Cagliari, 21 luglio 2023

Oggetto: **atto intervento procedura V.I.A. progetto centrale eolica "Orbetello" proposto da Apollo Wind s.r.l. - Comune di Orbetello (AR).**

Figura 15. PTCP Grosseto: Beni paesaggistici (Tav. ST 5)

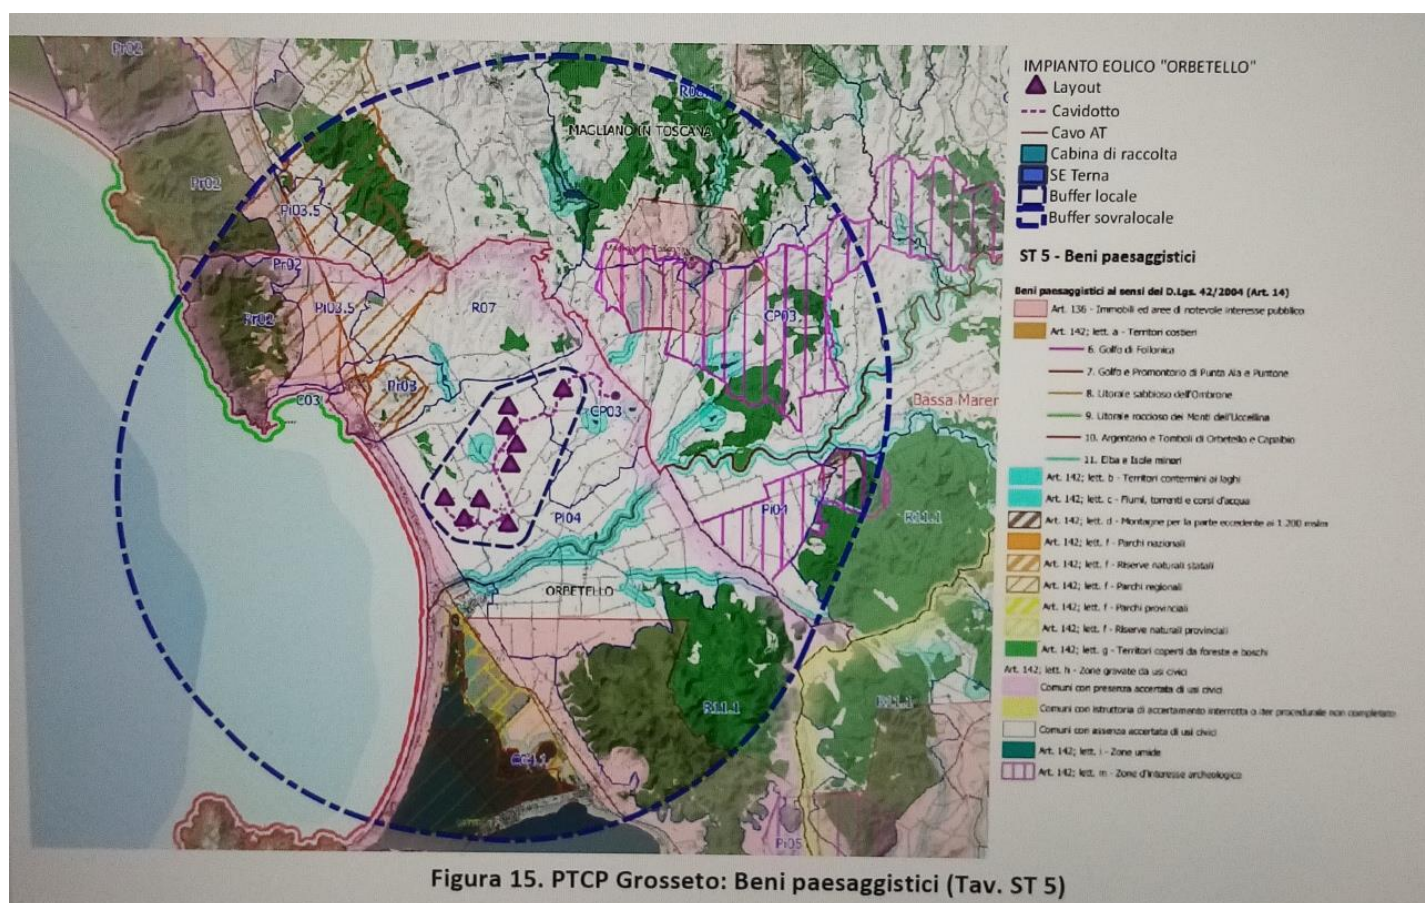
- in proposito, si ricorda che l'art. 6, comma 1°, del decreto-legge n. 50/2022, convertito con modificazioni e integrazioni nella legge n. 91/2022, in relazione all'installazione di **impianti di produzione di energia da fonti rinnovabili** è stata individuata una **"fascia di rispetto ... determinata considerando una distanza dal perimetro di beni sottoposti a tutela di sette chilometri per gli impianti eolici e di un chilometro per gli impianti fotovoltaici"**. Successivamente, con l'art. 47, comma 1°, del decreto-legge n. 13/2023, convertito con modificazioni e integrazioni nella legge n. 41/2023, **la fascia di tutela è stata ridotta a "tre chilometri" per gli impianti eolici e a "cinquecento metri" per gli impianti fotovoltaici.**

Detta **fascia di rispetto** risulta, quindi, nel caso di specie **estesa tre chilometri dal limite delle zone tutelate con vincolo culturale** (artt. 10 e ss. del decreto legislativo n. 42/2004 e s.m.i.) **e/o con vincolo paesaggistico** (artt. 136 e ss. e 142 del decreto legislativo n. 42/2004 e s.m.i.). In ogni caso, **la visibilità di detti aerogeneratori alti oltre 200 metri sarebbe ben presente in tutta l'area;**
